大洗研究所（南地区）
高速実験炉原子炉施設（「常陽」）

主冷却機建物抑止杭の設計方針について

令和3年7月20日

審査会合におけるコメント（１）

抑止杭の工事フロー及び管理項目（案）

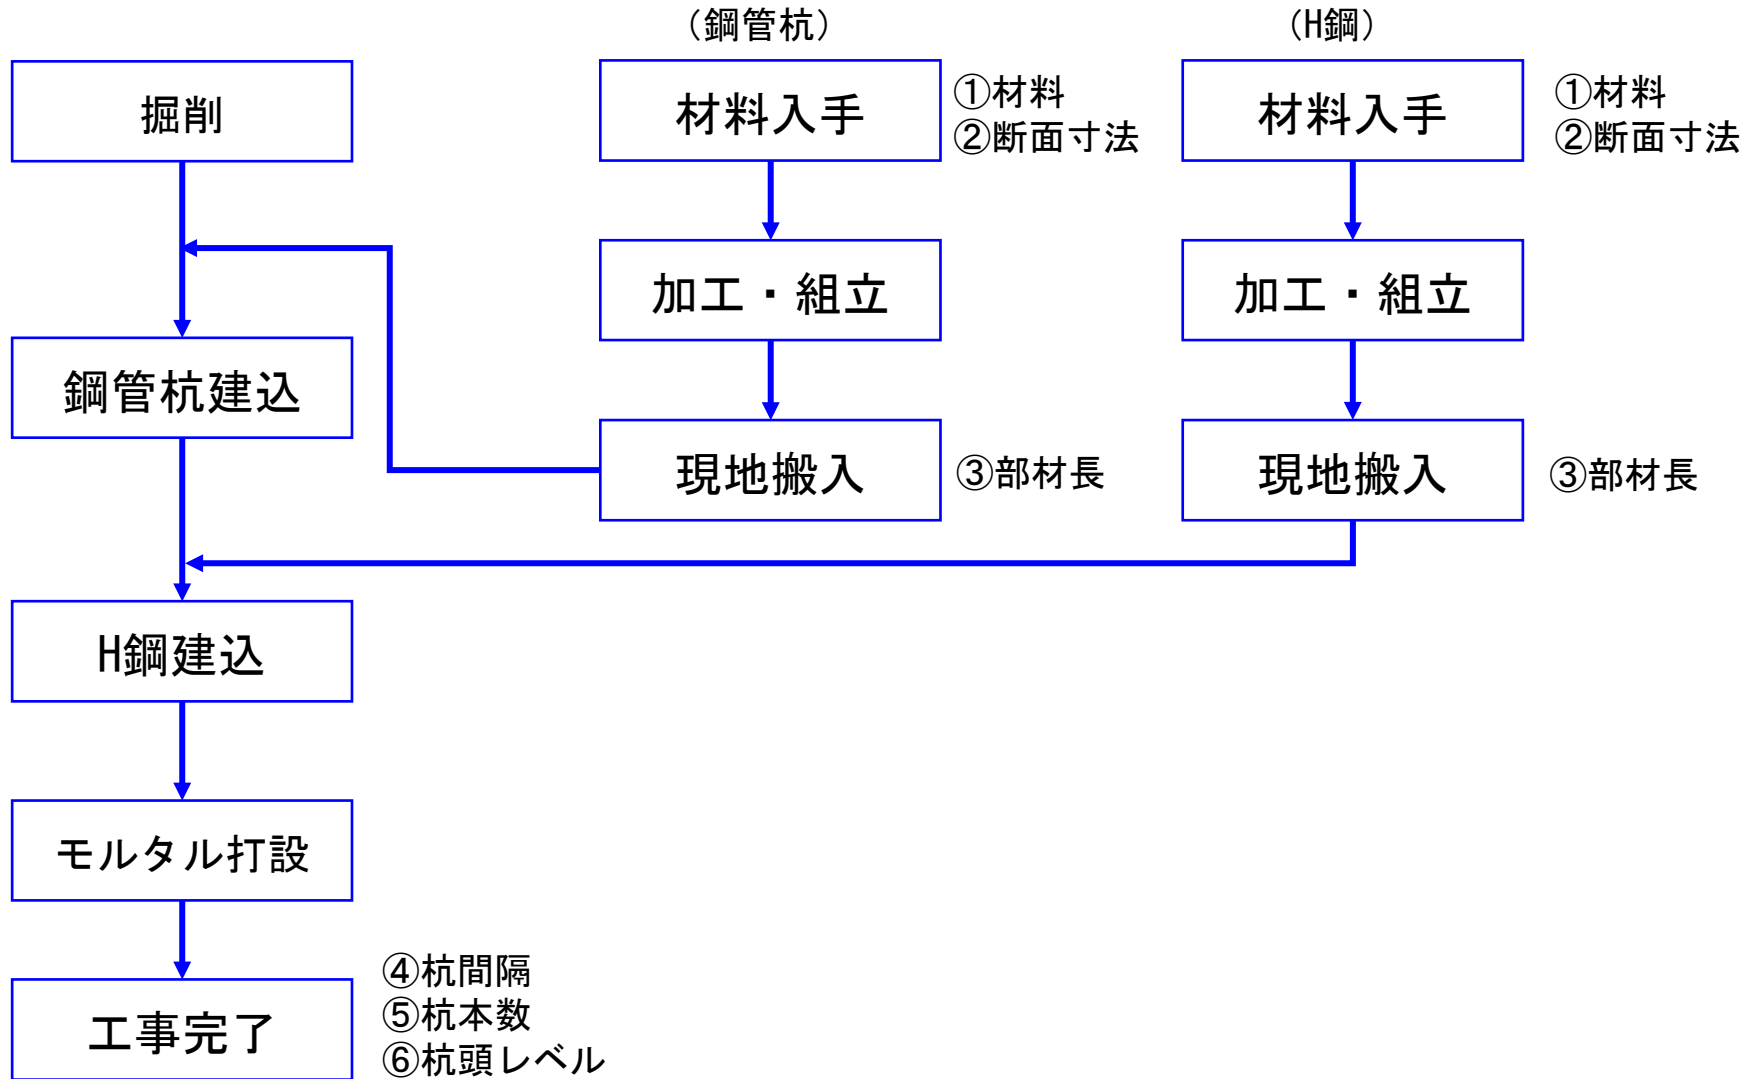
No.	審査会合	コメント	回答状況	ページ
8-1	〃	抑止杭による補強前後に地盤に生じるせん断応力の変化を示し、現在の設計・評価に相互作用が影響しないか説明すること。	今回ご説明	37
8-2	〃	抑止杭と主冷却機建物が非常に近接しているため、建家と杭の相互作用（建家が地盤を介して杭にもたれる現象や杭反力が建家に過剰な荷重を与えていないか）を説明すること。	〃	38～39
8-3	〃	抑止杭設置による原子炉建物、主冷却機建物の耐震評価（建物・機器）への影響について説明すること。	〃	40
9	〃	抑止杭の対策効果を確認するため、抑止杭の設計仕様、施工方法及び施工管理項目について説明をすること。	〃	12～18
10	〃	抑止杭のモデル化について、根入れ深さが妥当であること等、設計方針を踏まえ説明すること。	〃	22
11	令和3年3月5日 第396回審査会合	地下水位は東西方向に高低差がある。解析用地下水位（T.P. +6.7m）の設定については、後段規制への影響も含め、その妥当性について説明すること。	次回以降 ご説明	—
12	〃	地下水位より上部に分布する宙水について、解析上の位置づけを明確にすること。	〃	—
13	〃	用語（洪積層）について、地質学の用語を踏まえた記載に適正化すること。	〃	—
14	〃	山元（2013）で示された夏海層、笠神層の編年について、文献等を精査し、その解釈について確認すること。	〃	—
15	〃	建物基礎下レベルの地震動評価の解析に用いた地盤モデルの物性値（解放基盤表面位置のS波速度、密度）について、基準地震動の策定において設定した物性値と異なっていることから、再検討をすること。	〃	—

- 抑止杭の工事フロー及び管理項目（案）を以下に示す。
- 詳細は後段規制（設工認）において説明する。
